con la presente si inviano le Osservazioni contro il Progetto di un impianto eolico codice procedura ID_VIP/ID_MATTIM: 1269 denominato

"Pitigliano" ubicato nei comuni di Pitigliano (GR) e Sorano (GR) costituito da 20 (venti) aerogeneratori di potenza nominale 7,0 MW per un totale

ID: Codice procedura (ID_VIP/ID_MATTM): 12691

TESTO DELLE OSSERVAZIONI

Immagine 1. Vincoli ex art. 136 del CBC dal PIT della Regione Toscana e zona approssimativa dove è progettato l'impianto industriale.

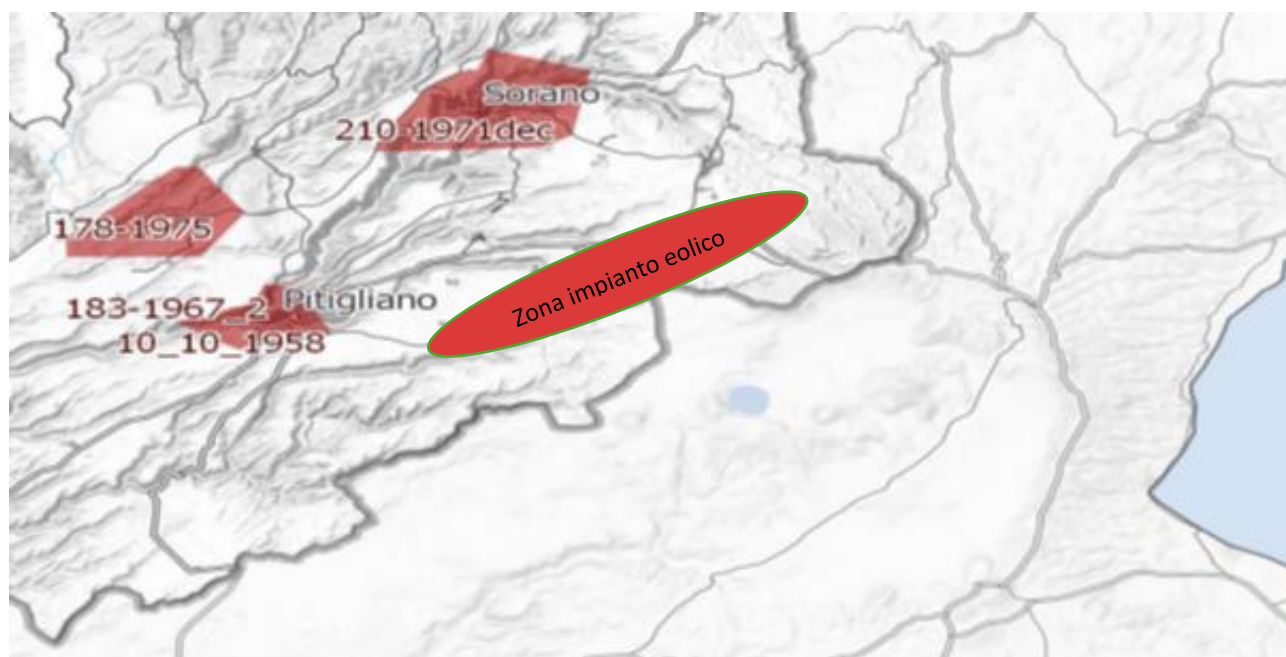
Inoltre, come sostiene la Proponente parte dell'impianto si verrebbe a trovare a 3,5 km dal centro abitato di Sorano. Infatti, tre degli aerogeneratori WTG 08, 09, 10 sono addirittura all'interno delle fasce di rispetto dei 3 km del suo vincolo paesaggistico di notevole interesse pubblico ex art 136 del CBC. Si evidenzia che così si crea

un'ulteriore incompatibilità con la tutela del Paesaggio.

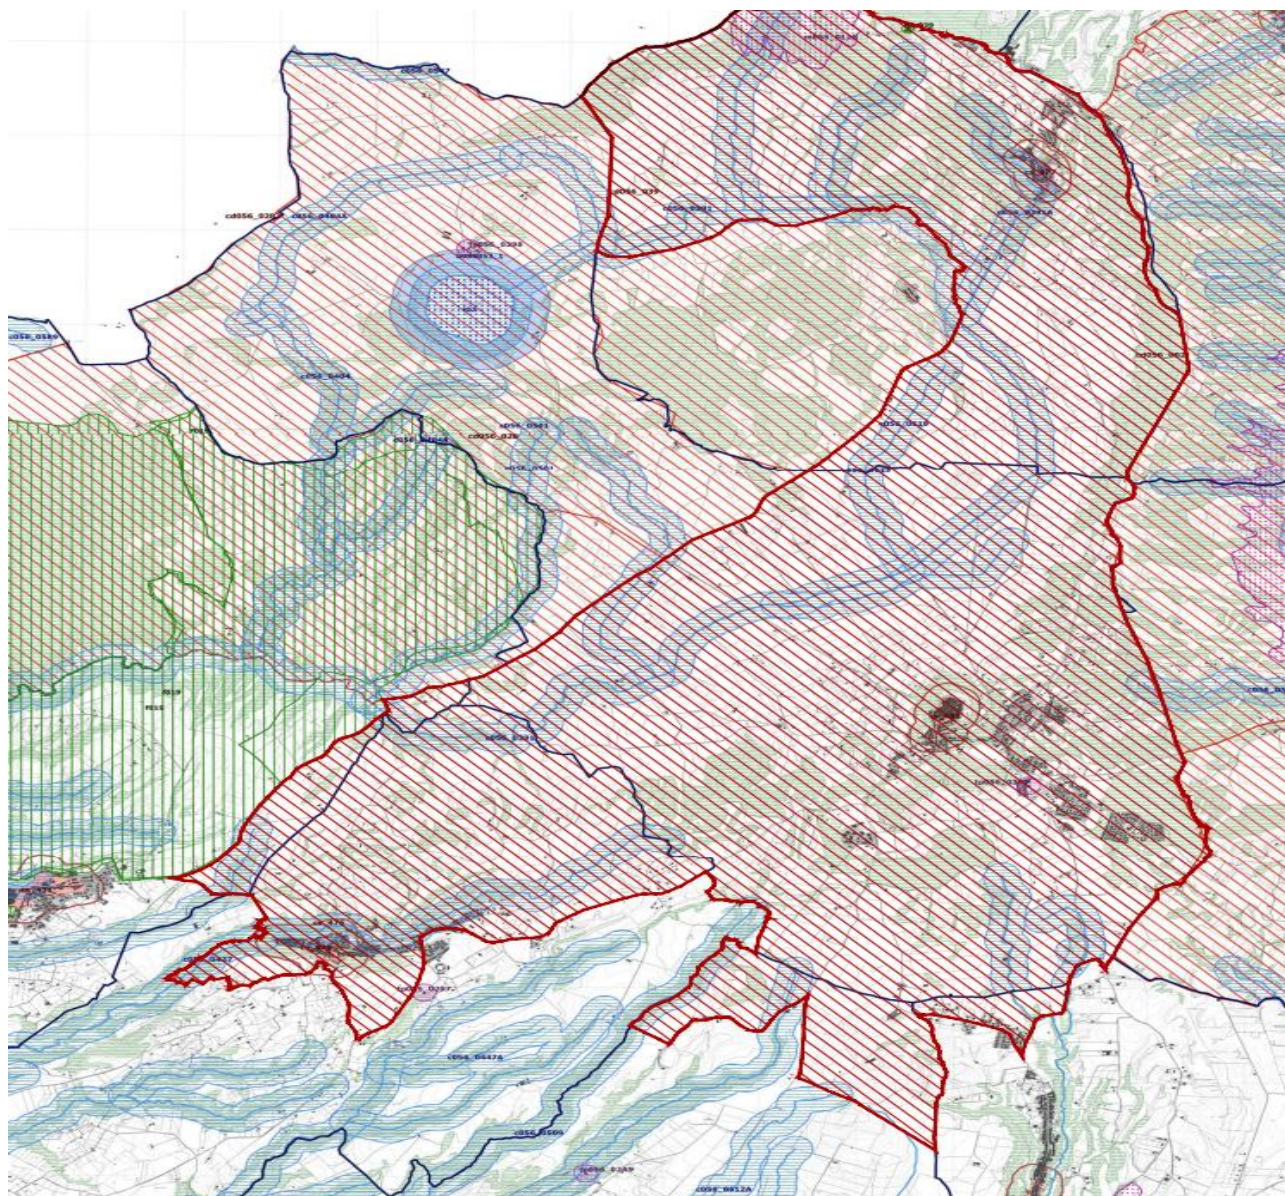
Come è illustrato nell'immagine si ribadisce che l'impianto industriale "Pitigliano" ricade completamente all'interno delle fasce di rispetto dei due vincoli di notevole

interesse pubblico e lambisce quelle di un terzo vincolo e quindi come affermato dal Consiglio di Stato nelle sentenze citate, l'impianto è insediato in area non idonea ai sensi dell'art. 20 comma 8 lettera c quater del D.Lgs. n. 199/2021 e ss.mm.ii al contrario di quanto sostiene la proponente.

Immagine 3. Cumulo di una parte di impianti eolici, fotovoltaici e geotermici industriali in progettazione ed esistenti intorno all’eolico industriale “Pitigliano”.

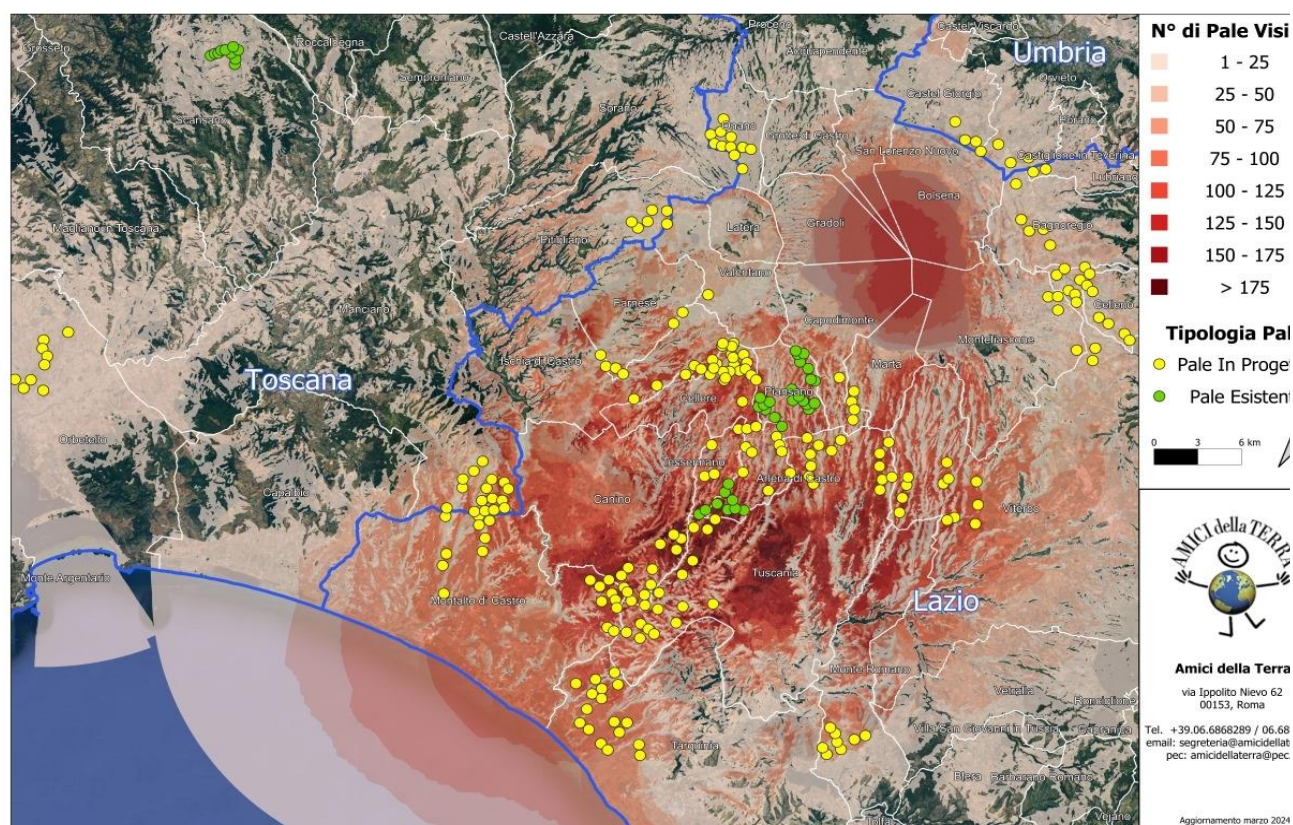
Beni Culturali “*Ambito paesaggistico, geologico e geomorfologico dell’orlo della caldera di Latera ...*” Non vengono nemmeno citati gli impianti eolici in progetto al MASE, il “Rempillo” (6 aerogeneratori) e un altro in verifica amministrativa di 14 aerogeneratori e 72, 6 MW. Ad oggi nei territori di Pitigliano, Sorano e in quello limitrofo potenzialmente potrebbero essere insediati 40 aerogeneratori alti 200 metri e larghi 170. Ma la proponente non cita neanche altri impianti che creerebbero il cumulo e quindi maggiore impatto. Infatti, sul territorio della “Città del Tufo” (Sorano e Pitigliano) impatterebbero anche l’impianto eolico “Montarzo” di Onano con 13 aerogeneratori con le dimensioni ricordate, l’altro eolico industriale nel territorio di Valentano con sette aerogeneratori (stesse dimensioni), gli impianti di Farnese con un minieolico di 3 Torri alte 60 metri già installate in località Poggio del Crognolo e l’impianto eolico industriale “Vallerosa” (7 aerogeneratori alti 200 metri e larghi 158 metri) in procedura VIA presso la Regione Lazio. Inoltre, altri impianti del minieolico già presenti a Valentano, Cellere e Piansano e due progetti eolici industriali con le stesse dimensioni (200 m x 170 m) nel Comune di Ischia di Castro. La valutazione del cumulo non prende neanche in considerazione gli impianti industriali di fotovoltaico e agrivoltaico in progetto a Farnese, Valentano, Ischia di Castro, Cellere. L’impianto geotermico in procedura Via al MASE, progettato nella Caldera di Latera. Quindi è stata effettuata una valutazione del potenziale impatto cumulativo non veritiera a dispetto di quanto affermato dalla proponente che sostiene di aver preso in considerazione uno spazio di 10 km intorno al suo impianto per gli impatti che si creerebbero.

OSSERVAZIONE N.12

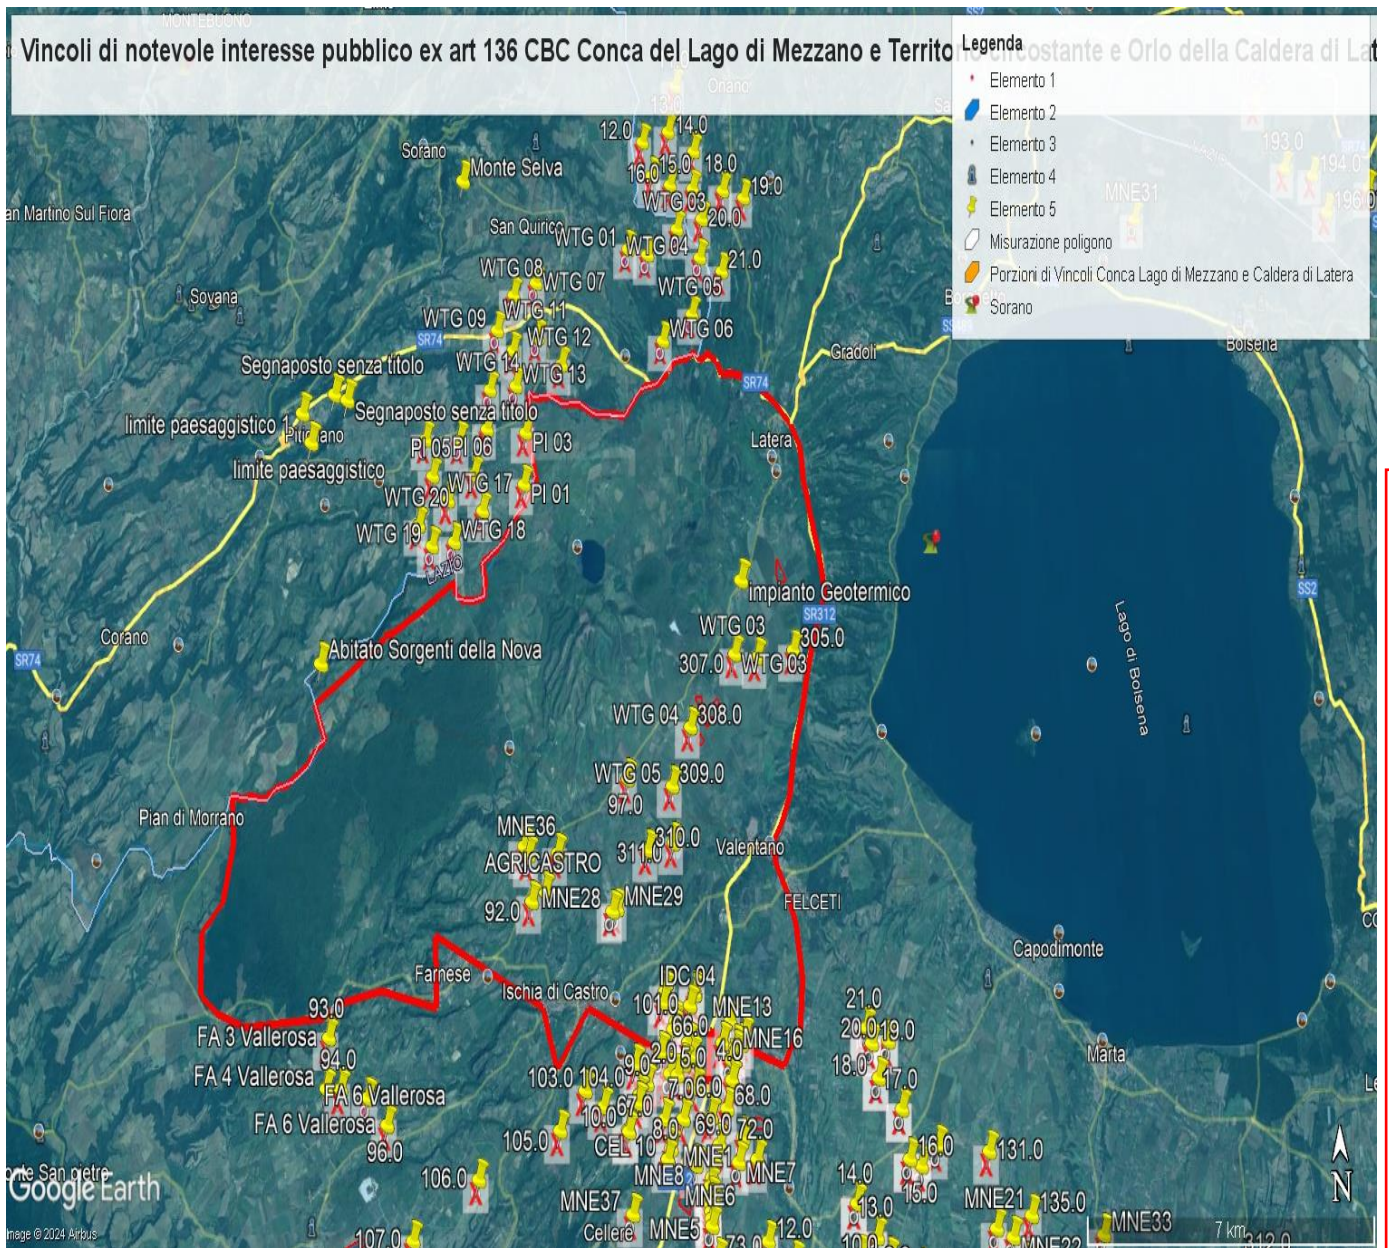
- 1) Lo studio presentato dal proponente nel "Report anemologico" si è basato su dati di parametri meteorologici estratti da un modello di rilevamento virtuale Virtual Met Mast (Vortex ERA - 5 series). Lo studio non riporta che tale modello sia stato validato con misure in sito. Una validazione del modello con misure rilevate sul posto per almeno un anno/ un anno e mezzo dovrebbe essere necessaria per garantire l'accuratezza della produzione energetica stimata.

- 2) Lo studio presentato nel "Report anemologico" riporta valori incoerenti di produzione energetica lorda e netta.
 - a. Nel paragrafo 5.2, Energy calculation, si stabilisce che usando il software Open Wind e il Wake Model Deep Array Eddy Viscosity, la produzione lorda dell'impianto risulta essere di 146,97GWh/anno, la produzione netta 143,59GWh/anno.

IMMAGINE n. 2 Impianto eolico industriale “Pitigliano” e distanze aerogeneratori dai Vincoli della Conca del Lago di Mezzano...

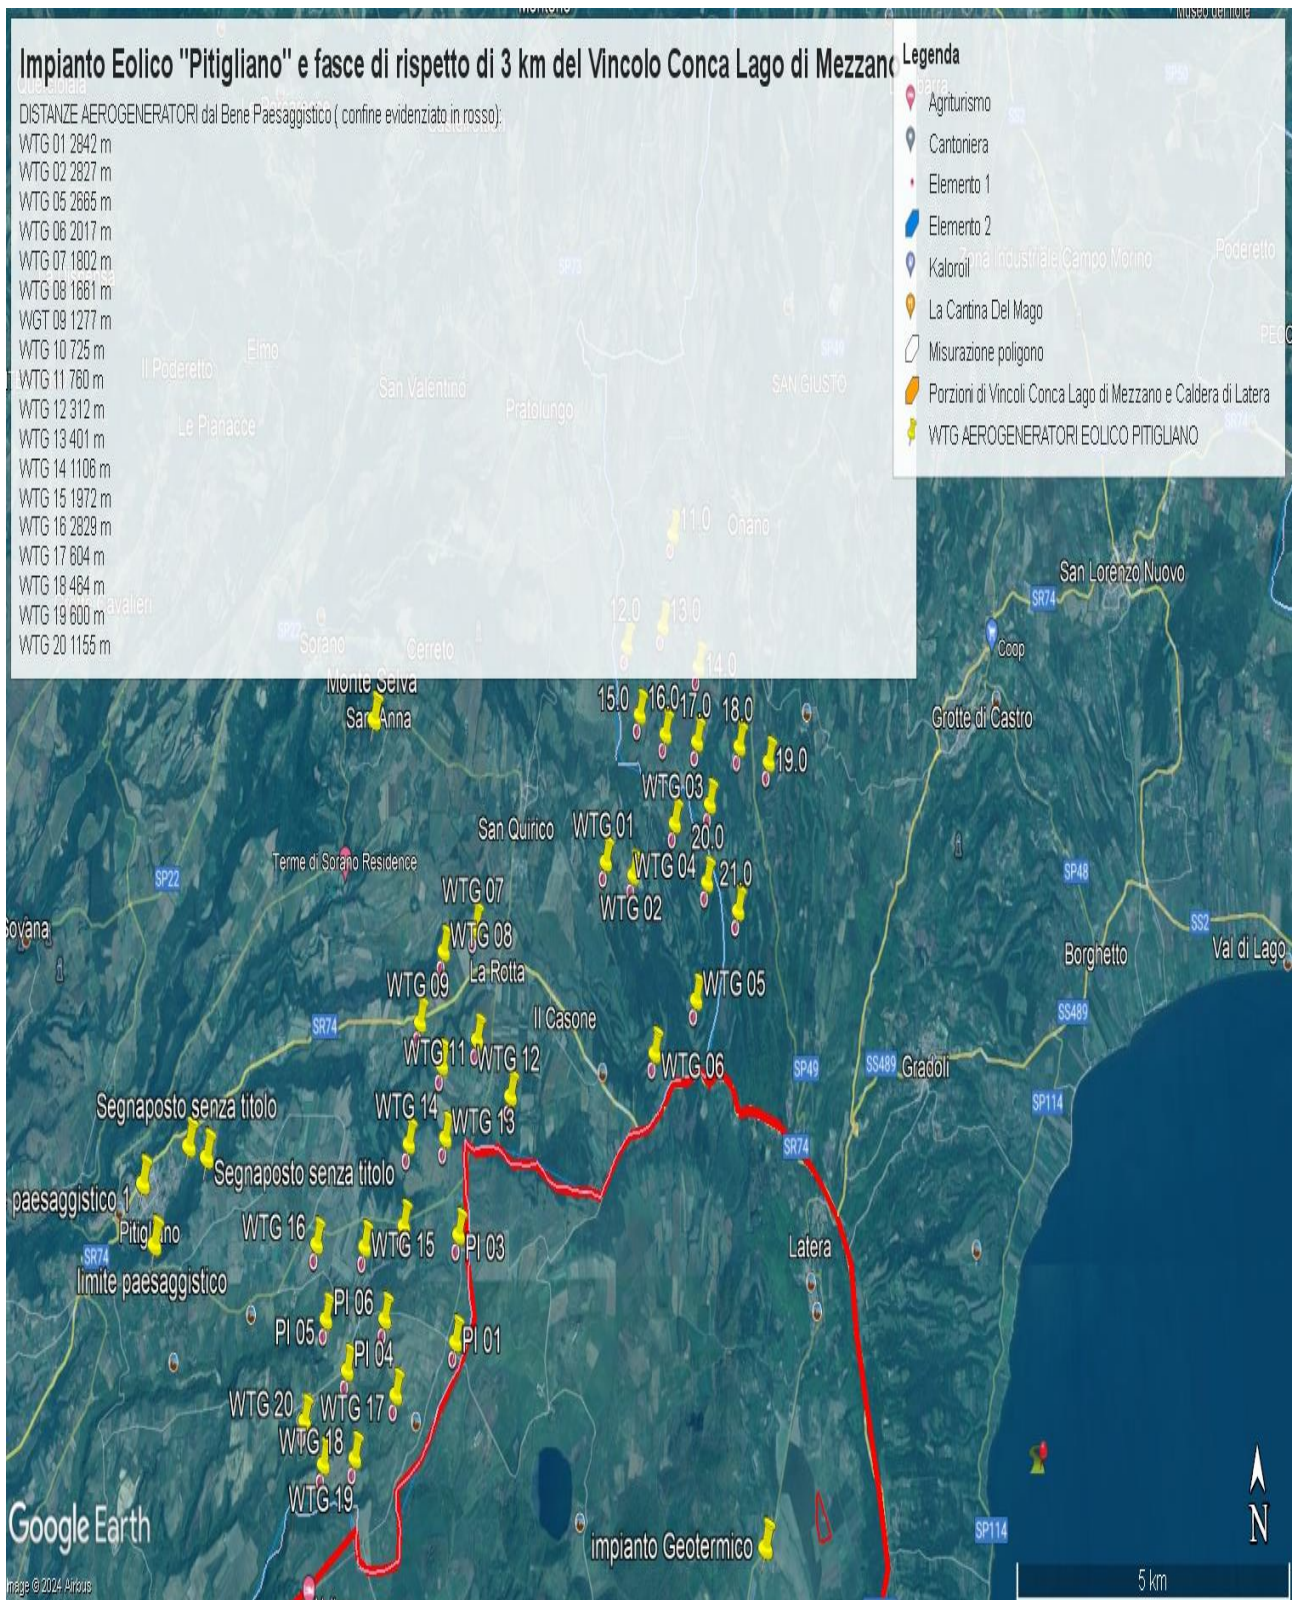
Al contrario si evidenzia che l'impianto eolico industriale citato non solo ricadrebbe con tutti e 20 gli aerogeneratori all'interno delle fasce di rispetto di 3 km di due vincoli paesaggistici di notevole interesse pubblico esistenti nella Regione Lazio e con una parte di essi nel vincolo paesaggistico del Centro abitato di Sorano (GR) quindi in aree non idonee all'installazione di impianti di energia rinnovabile. Addirittura, alcuni aerogeneratori sarebbero ubicati a poche centinaia di metri dai perimetri dei due vincoli paesaggistici laziali ex art 136 del CBC.

IMMAGINE n. 3 Impianto eolico industriale “Pitigliano” e distanze aerogeneratori dai Vincolo “Orlo della Caldera di Latera.

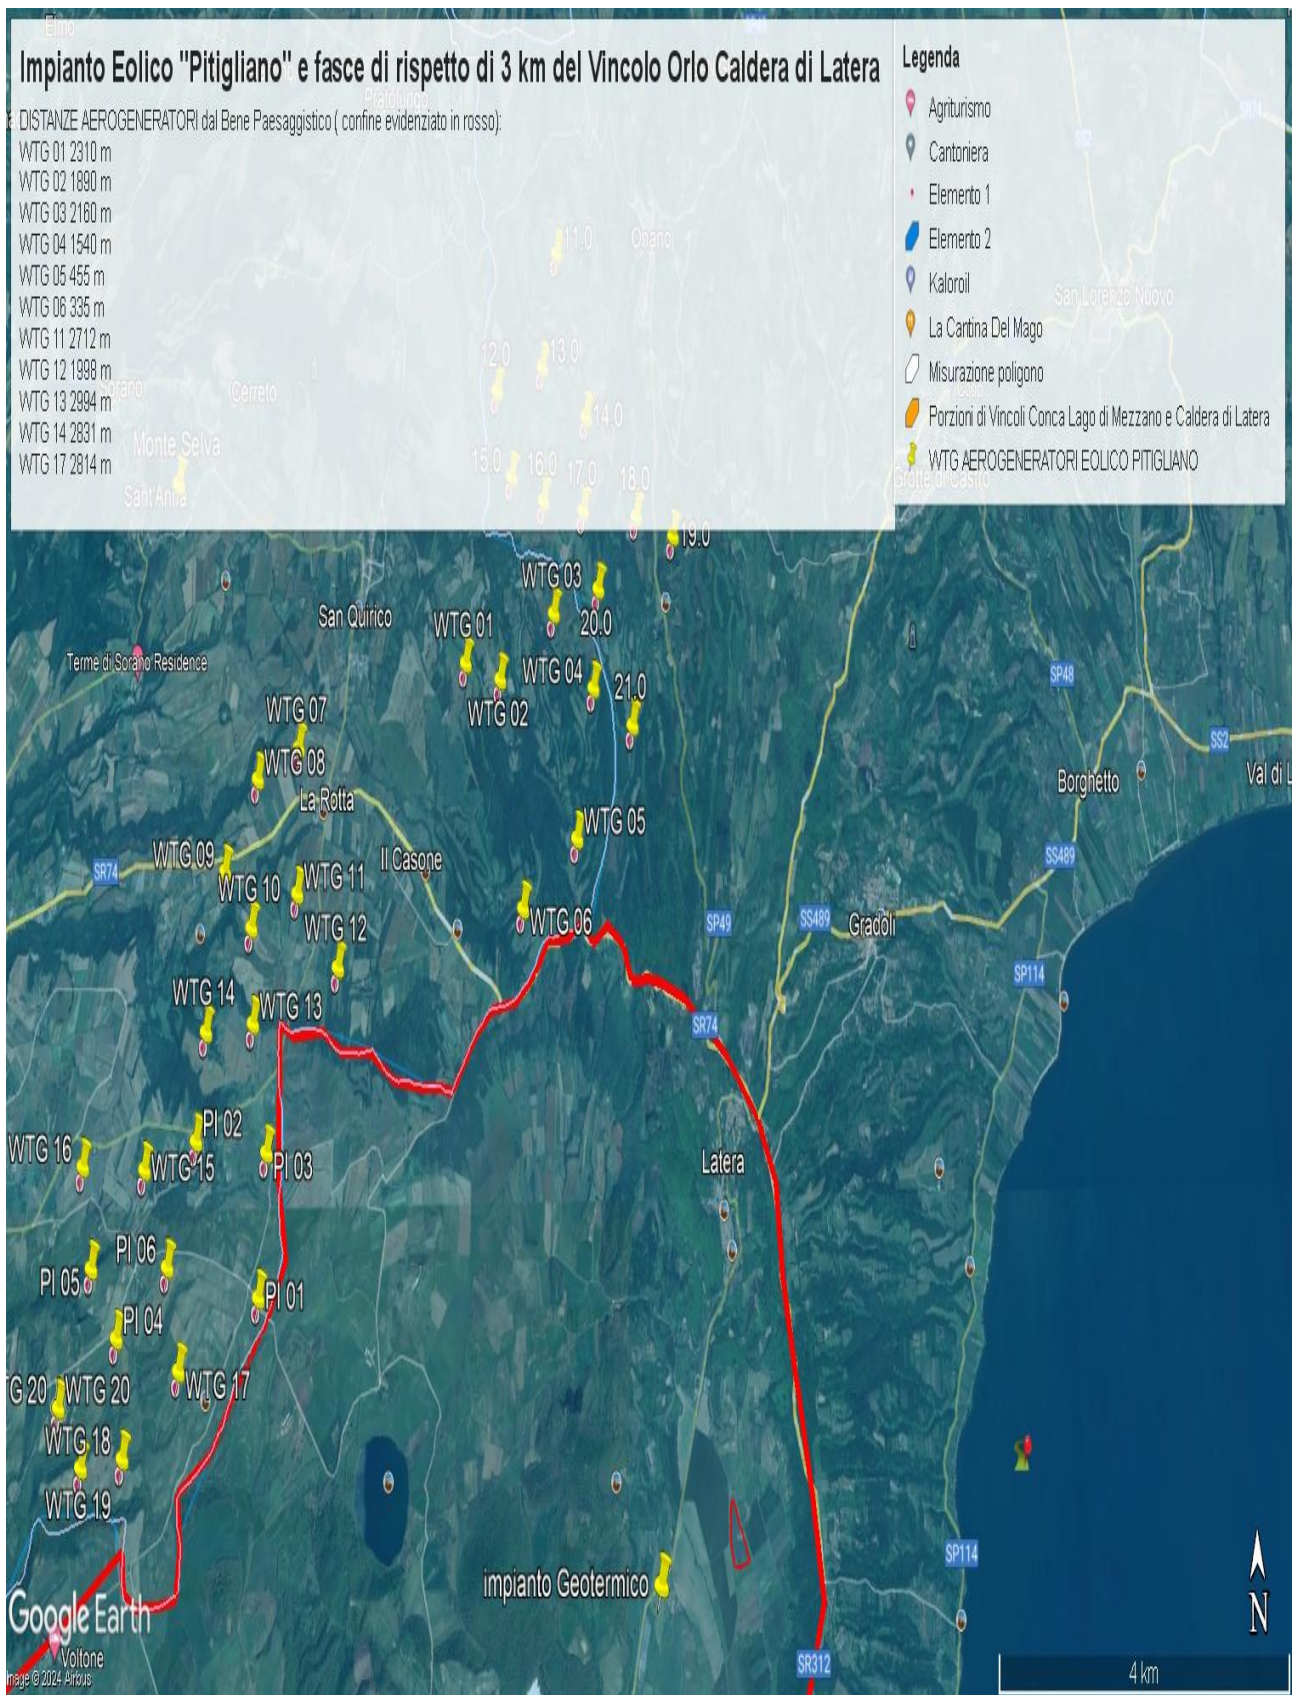
Concludendo, si evidenzia ancora che la proponente non effettuando la procedura prevista dalla Parte III delle Linee Guida nazionali ha ignorato un vincolo paesaggistico di notevole interesse pubblico istituito con un provvedimento del Segretariato regionale del Ministero della Cultura per il Lazio che ha emanato il Decreto di dichiarazione di notevole interesse pubblico n. 22 del 15.02.2024 ai sensi e per gli effetti dell'art. 136, co. 1, lett. c) e d) del decreto legislativo 22 gennaio 2004, n. 42, "Ambito paesaggistico, geologico e geomorfologico dell'orlo della caldera di

Latera e delle sue pendici interessate dai centri eruttivi periferici" nei comuni di CELLERE, FARNESE, ISCHIA DI CASTRO, LATERA, PIANSANO.
